# Progetto esecutivo per lavori di manutenzione straordinaria per la messa in sicurezza del ponte per l'attraversamento del fiume Arno Comune di Capolona

RELAZIONE TECNICA – VARIANTE 2

# R.01.V02

PROVINCIA DI AREZZO

Di seguito un estratto della tavola "TAV.13\_V03 – Dettagli costruttivi Nuovo cordolo e barriera – spalla nord lato valle".

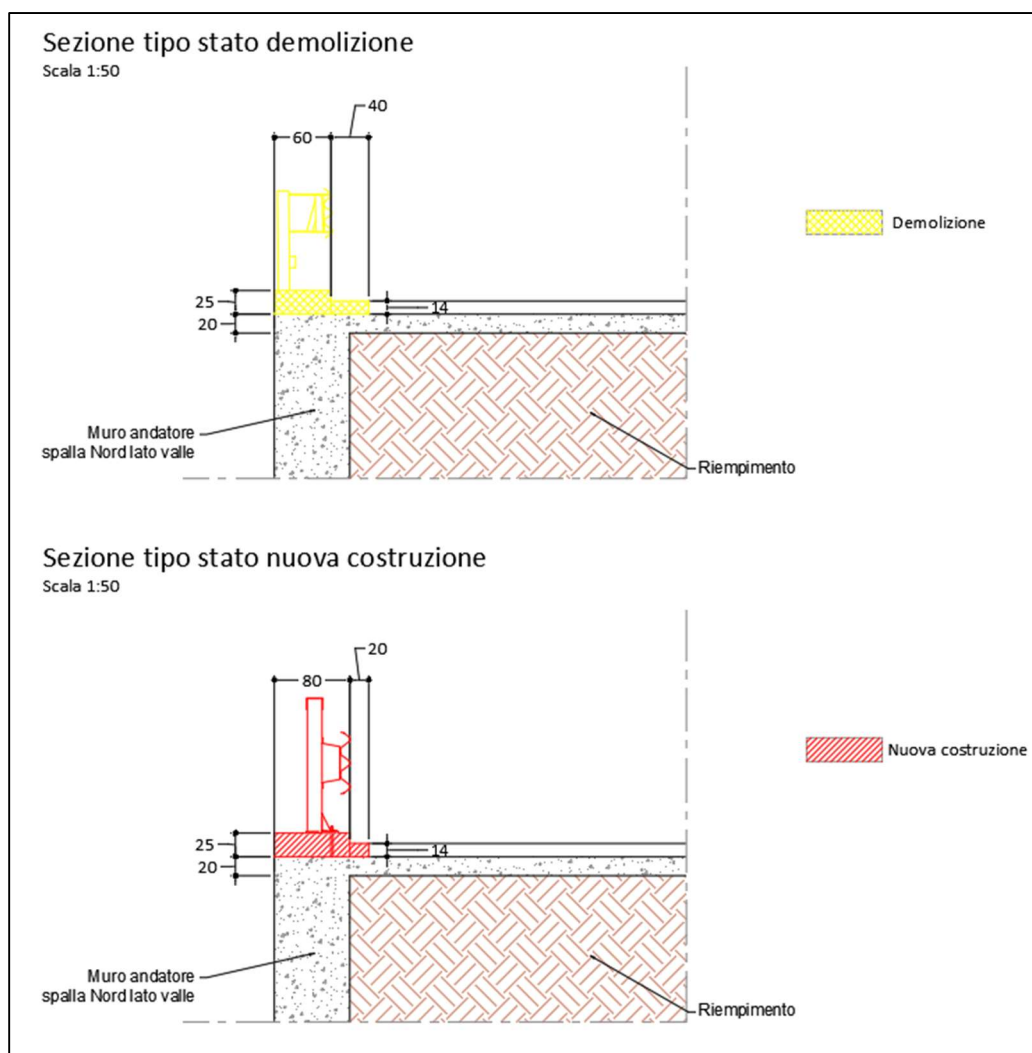
A seguito della rimozione della barriera esistente nel primo tratto di cordolo oggetto di lavorazioni di rifacimento, si è riscontrato uno stato di degrado maggiore di quello atteso, per cui si ritiene necessario estendere le lavorazioni di rifacimento del cordolo anche a questo tratto del viadotto posizionato in corrispondenza della spalla nord lato valle.

L'intervento prevede quindi la demolizione del cordolo esistente di larghezza pari a 0.6 m fino alla quota di estradosso della soletta d'impalcato. Successivamente saranno predisposte delle nuove staffe ancorate alla soletta esistente e al muro andatore della spalla mediante ancorante chimico. A seguito del getto di calcestruzzo per realizzare un cordolo di altezza eguale a quello esistente ma di larghezza pari a 0.80 m, sarà installata una nuova barriera di tipo H3 bordo ponte.
